가산일반산업단지계획 **변경**승인 및 지형도면 고시

김해 가산일반산업단지계획에 대하여 「산업단지 인·허가 절차 간소화를 위한 특별법」 제 15조에 따라 아래와 같이 승인하고, 『토지이용규제 기본법』 제8조에 따라 지형도면을 고시합니다.

- 명 칭 : 김해 가산일반산업단지

[별첨1] 토지이용계획(변경)

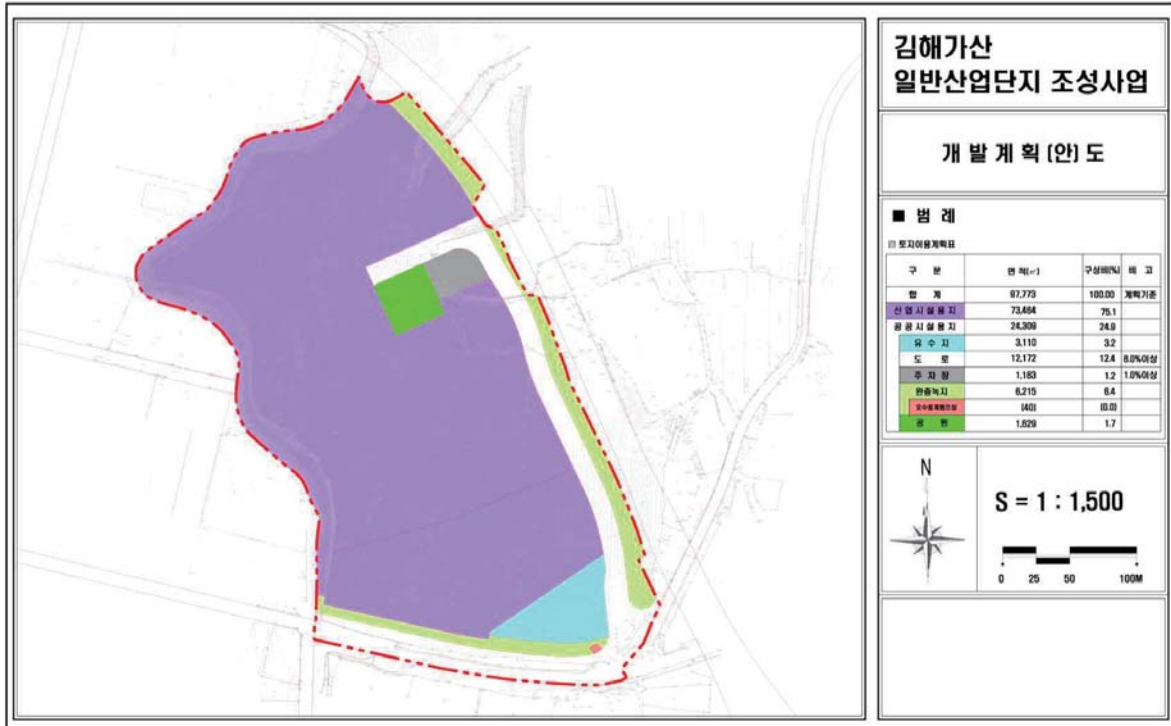
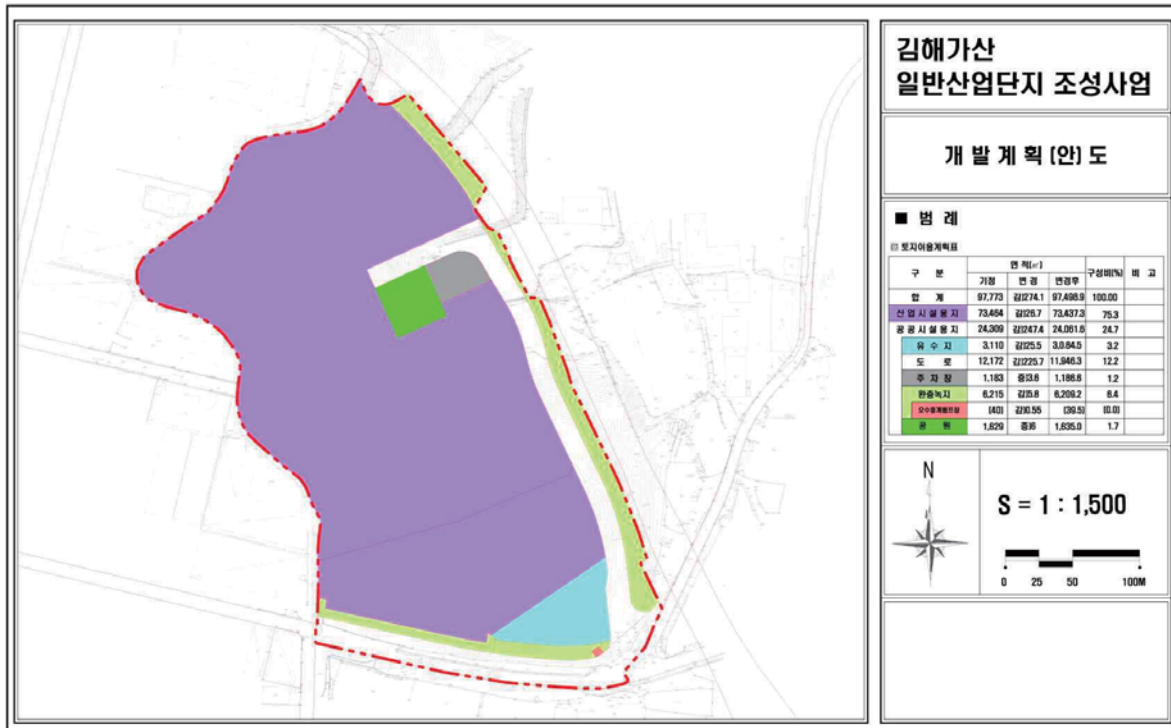
구 분		면 적(m²)			구성비(%)	비 고
		기정	변경	변경후		
합 계		97,773	감)274.1	97,498.9	100.0	
산	업 시 설 용 지	73,464	감)26.7	73,437.3	75.3	
공	공 시 설 용 지	24,309	감)247.4	24,061.6	24.7	
	유 수 지	3,110	감)25.5	3,084.5	3.2	
	도 로	12,172	감)225.7	11,946.3	12.2	
	주 차 장	1,183	증)3.6	1,186.6	1.2	
	완 충 녹 지	6,215	감)5.8	6,209.2	6.4	
	오 수 중 계 펌 프 장	(40)	감)0.5	(39.5)	(0.04)	
	공 원	1,629	증)6	1,635.0	1.7
